リコールの届け出に伴う建設機械の事故防止について（8月分）

建設機械に係わるリコール届出一覧 (期間:平成18年8月分)

リコール届出一覧表

改善箇所説明図

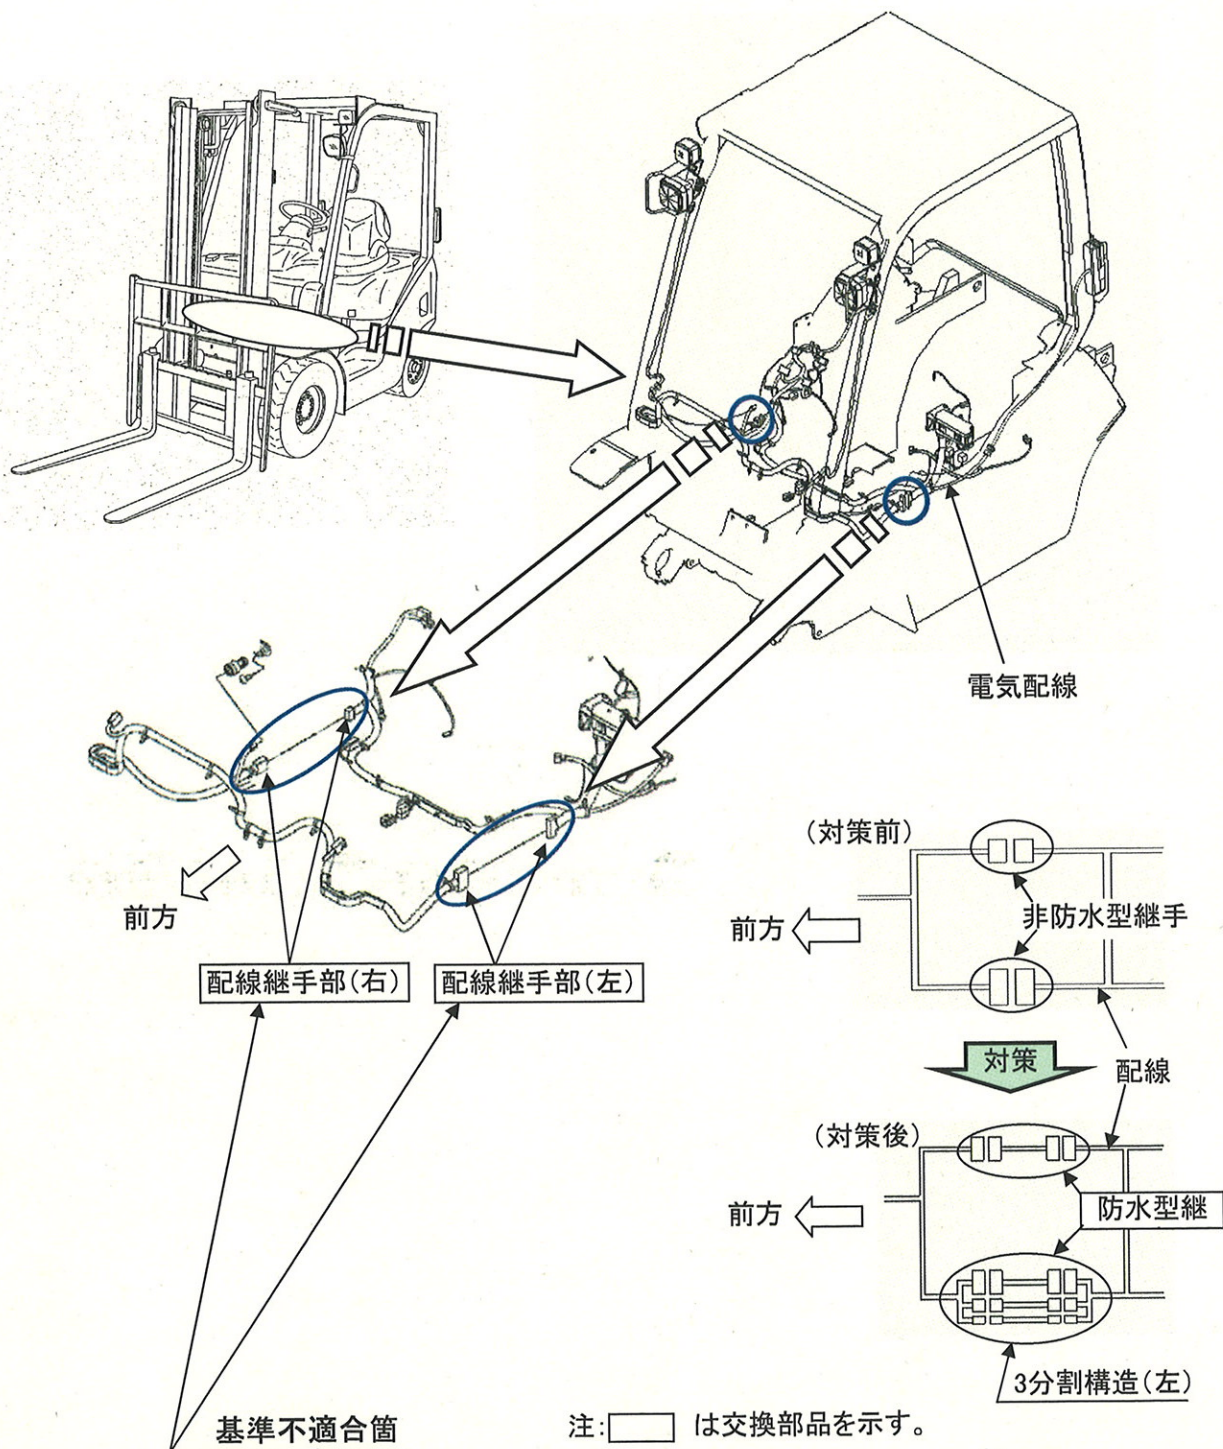
車体に取り付けられている電気配線の継手部の防水構造が不適切なため、洗車時等に当該部が直接被水した場合、内部に水が浸入することがある。そのため、そのまま使用を続けると、継手部内部の電気接点が腐食して、電気機器が正常に作動せず、最悪の場合、走行不能などの不具合が起こるおそれがある。

全車両、当該電気配線の継手部一式を対策品と交換する。

左側配線継手部が3分割構造となるので、外観から容易に識別できる。

改善箇所説明図 (例:W109)

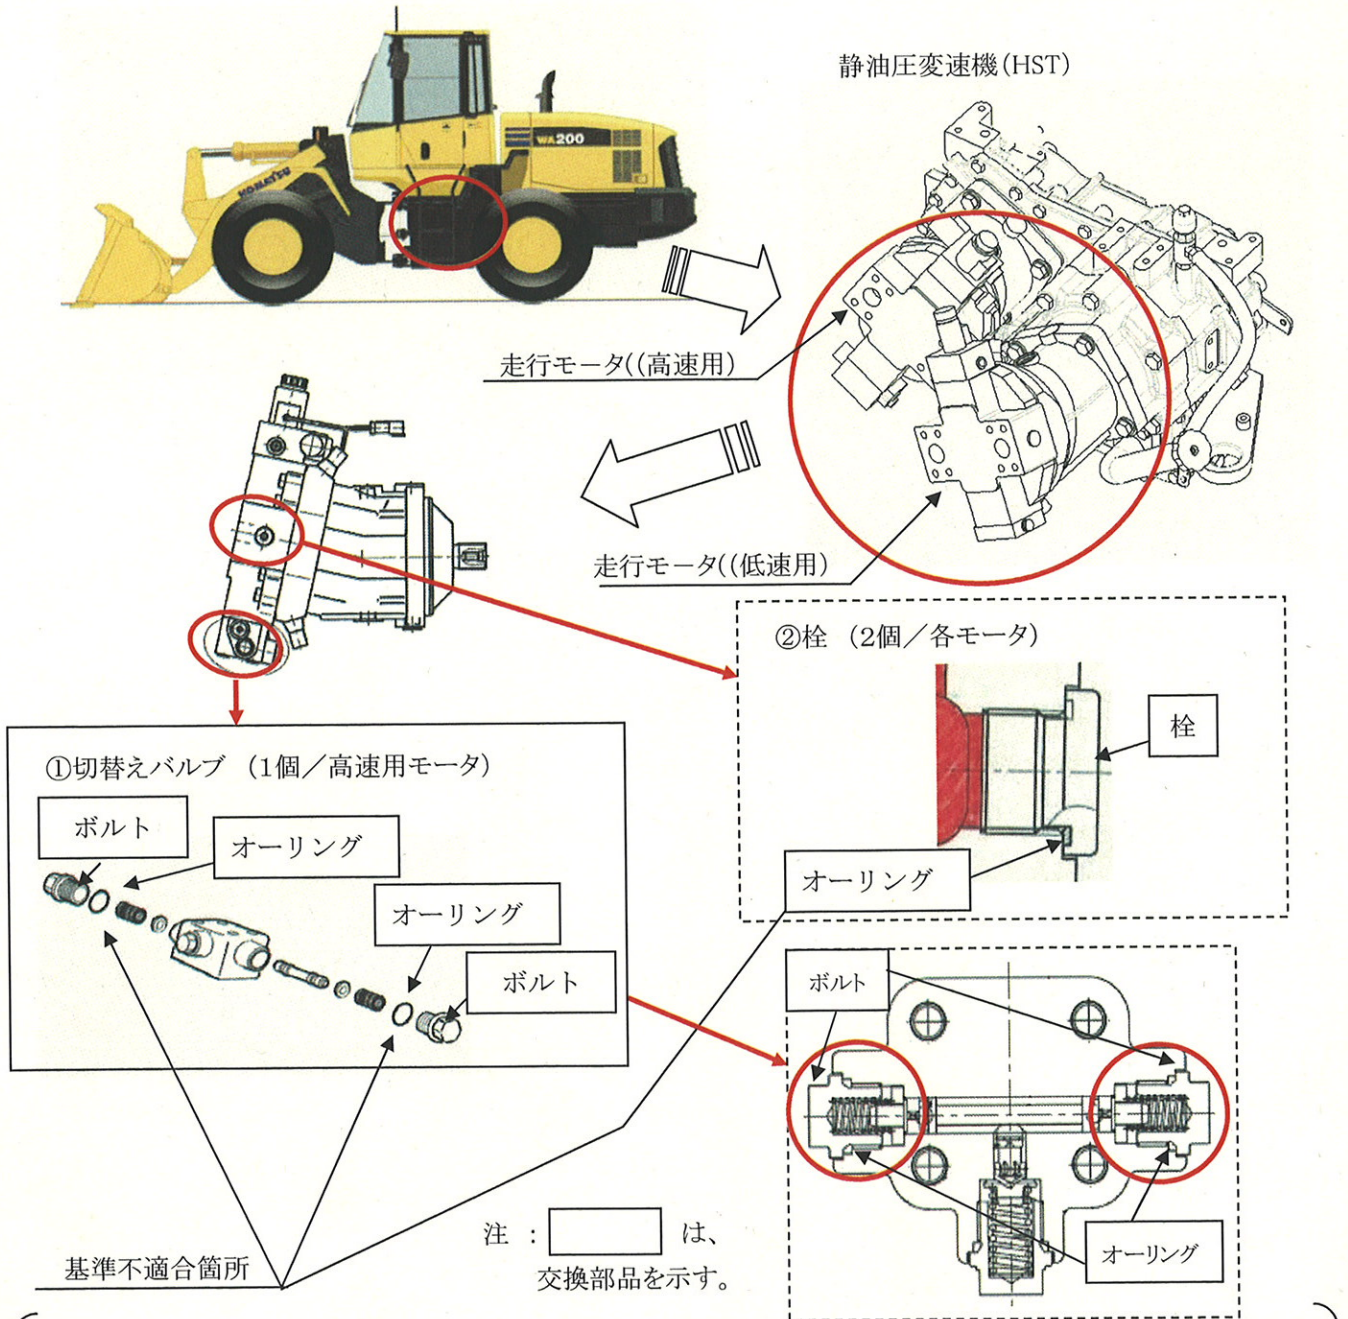
- ① 静油圧変速機の走行モータの切替バルブにおいて、左右のボルトの締付けトルクが不適切なため、除雪作業時等の作動油が高圧となる条件下で繰り返し使用するとボルトが緩むものがある。そのため、そのままの状態で使用を続けると、オーリングが破損して作動油が流出し、最悪の場合、走行不能になるおそれがある。
- ② 静油圧変速機の走行モータにおいて、油圧回路の加工穴を塞ぐ栓の締付けトルクが不適切なため、除雪作業時等の作動油が高圧となる条件下で繰り返し使用すると栓が緩むものがある。そのため、そのままの状態で使用を続けると、オーリングが破損して作動油が流出し、最悪の場合、走行不能になるおそれがある。

- ① 全車両、ボルト及びオーリングを新品と交換し、ボルトを適切に締付ける。
- ② 全車両、栓及びオーリングを新品と交換し、栓を適切に締付ける。

識別： 栓の端部に白ペンキを塗布し、識別する。

改善箇所説明図 (910G II)

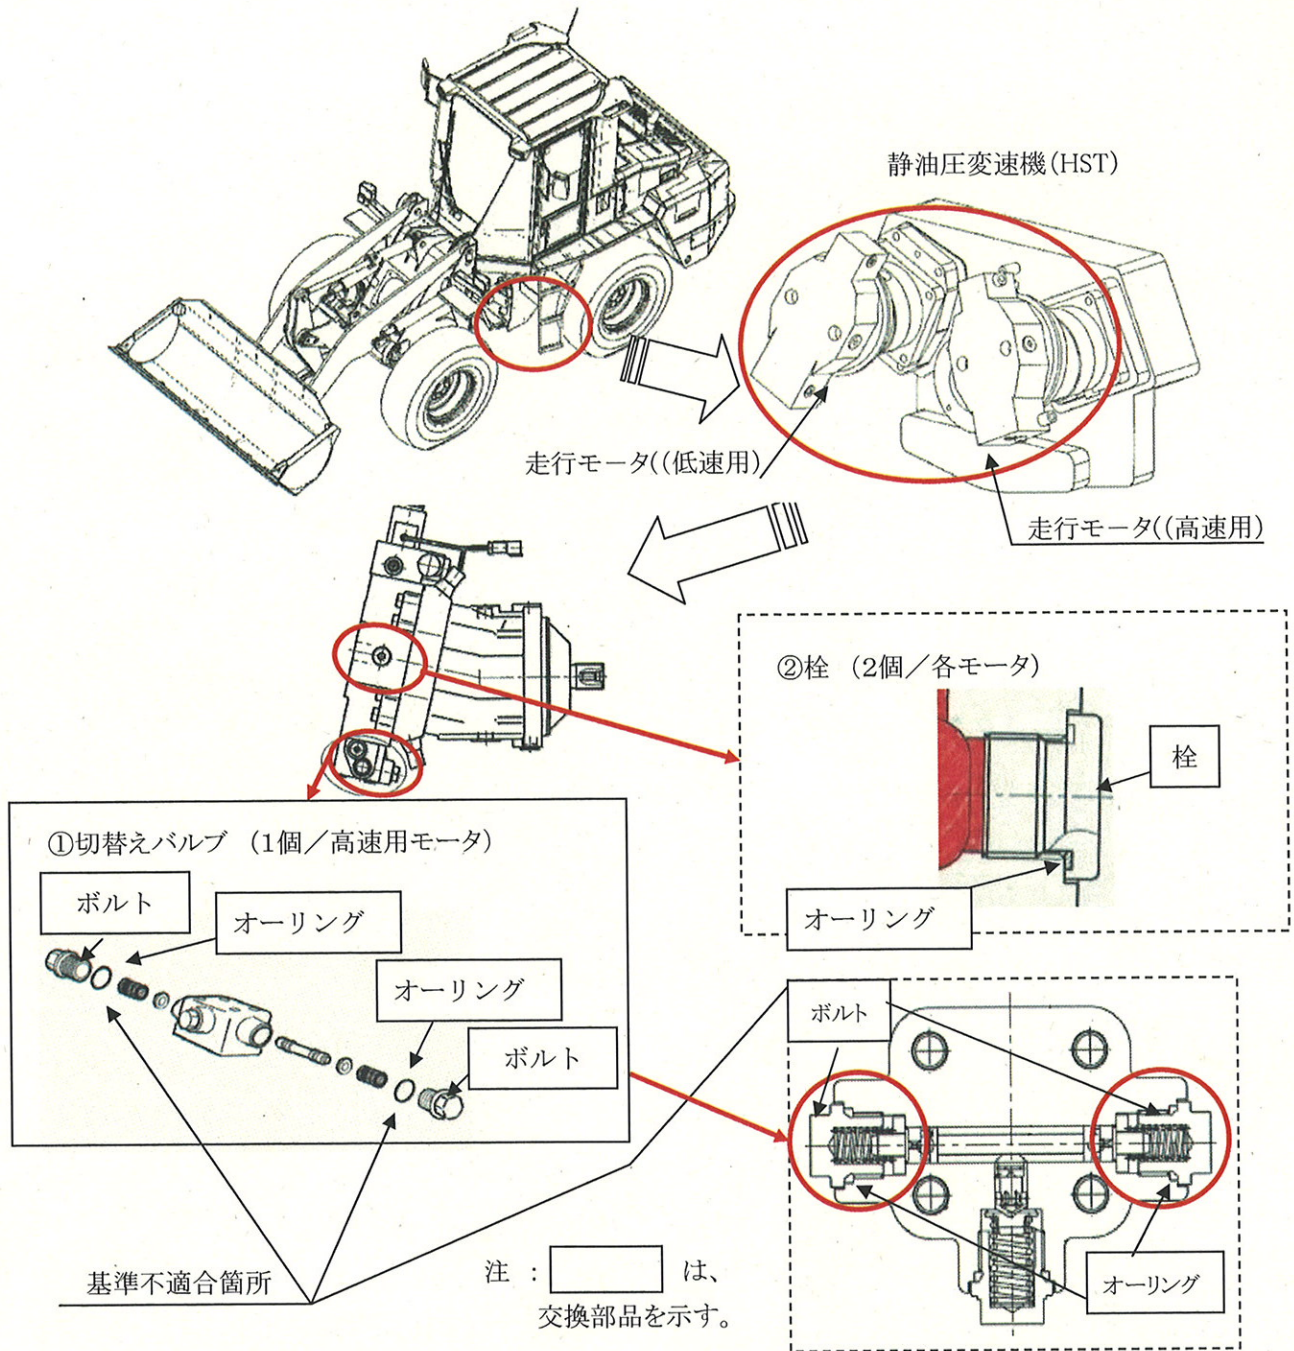
- ① 静油圧変速機の走行モータの切替えバルブにおいて、左右のボルトの締付けトルクが不適切なため、除雪作業時等の作動油が高圧となる条件下で繰り返し使用するとボルトが緩むものがある。そのため、そのままの状態で使用を続けると、オーリングが破損して作動油が流出し、最悪の場合、走行不能になるおそれがある。
- ② 静油圧変速機の走行モータにおいて、油圧回路の加工穴を塞ぐ栓の締付けトルクが不適切なため、除雪作業時等の作動油が高圧となる条件下で繰り返し使用すると栓が緩むものがある。そのため、そのままの状態で使用を続けると、オーリングが破損して作動油が流出し、最悪の場合、走行不能になるおそれがある。

- ① 車両、ボルト及びオーリングを新品と交換し、ボルトを適切なトルクで締付ける。
- ② 全車両、栓及びオーリングを新品と交換し、栓を適切なトルクで締付ける。

識別： 栓の端部に白ペンキを塗布し、識別する。
